## **ZDUE-GPRS-MUC (und Baugleiche)**

**Version 2.500**

Diese Release Note stellt die wesentlichen Unterschiede einer neuen Software Version des ZDUE-GPRS-MUC gegenüber der vorhergehenden Version vor. Sie gibt Hinweise zu neuen und verbesserten Funktionen.

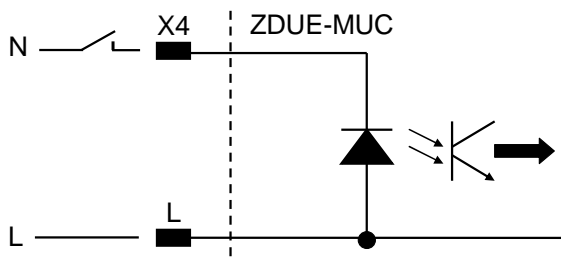
**Stichwort: Push von Gerätelisten**

*Beschreibung:* Ab dieser Firmware-Version sendet der MUC-GPRS und der MUC-DC die Liste der sichtbaren Geräte und die Liste der aktivierten Geräte an ein konfiguriertes Push-Ziel. Dazu müssen diese Listen beim Anlegen des Push-Vorgangs als Typ zum Push-Vorgang ausgewählt.

Die vollständigen Gerätelisten (81811006FFFF; 81811106FFFF) werden im angegebenen Push-Intervall gesendet. Zusätzlich werden Änderungen in den Listen gleich nach der Änderung gepusht:

- Liste der neuen sichtbaren Geräte : 81811016FFFF
- Liste der nicht mehr sichtbaren Geräte: 81811026FFFF
- Liste der neuen aktivierten Geräte: 81811116FFFF
- Liste der entfernten Geräte: 81811126FFFF

**Bezug der IP-Adresse 1 per manueller Auswahl**

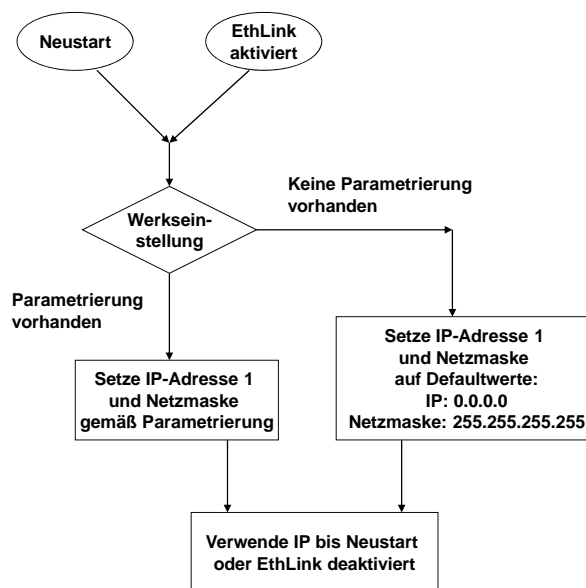
Sofern die manuelle Auswahl der ersten IP-Adresse parametrier ist, verwendet der MUC-Controller als erste IP-Adresse immer die konfigurierte IP-Adresse.

### Bezug der IP-Adresse 1 per DHCP-Abfrage

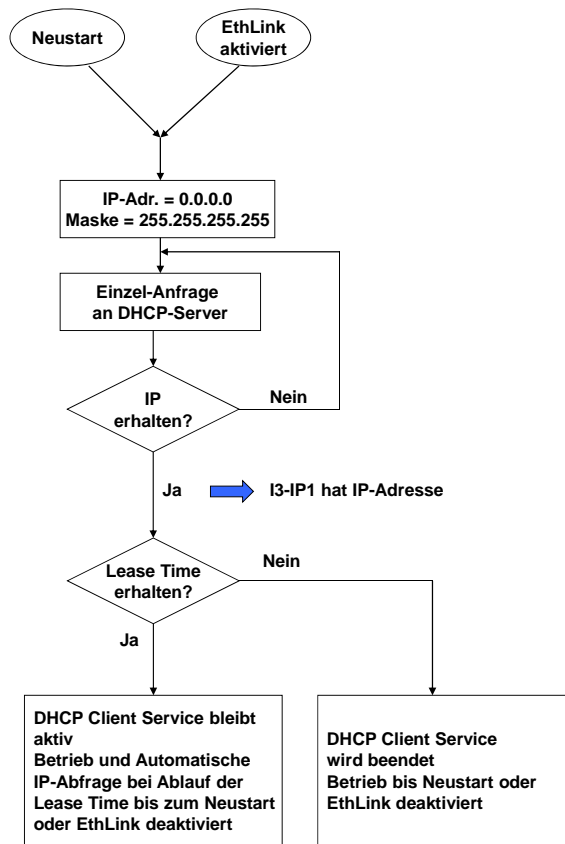
Nach einem Neustart bzw. nach (Wieder-) Herstellen des Ethernet-Links zu einem lokalen Netzwerk, startet der MUC-Controller einen DHCP-Client und schickt fortlaufend DHCP-Anfragen in das lokale Netz, bis diese von einem DHCP-Server mit einer IP-Adresse beantwortet werden.

Wurde dem MUC-Controller eine IP-Adresse von einem DHCP-Server zugewiesen, ist der MUC-Controller auf die Kunden-/Service-Schnittstelle unter dieser IP-Adresse erreichbar.

Ein Rückfall auf eine manuell vorgesehene IP-Adresse ist nicht vorgesehen.
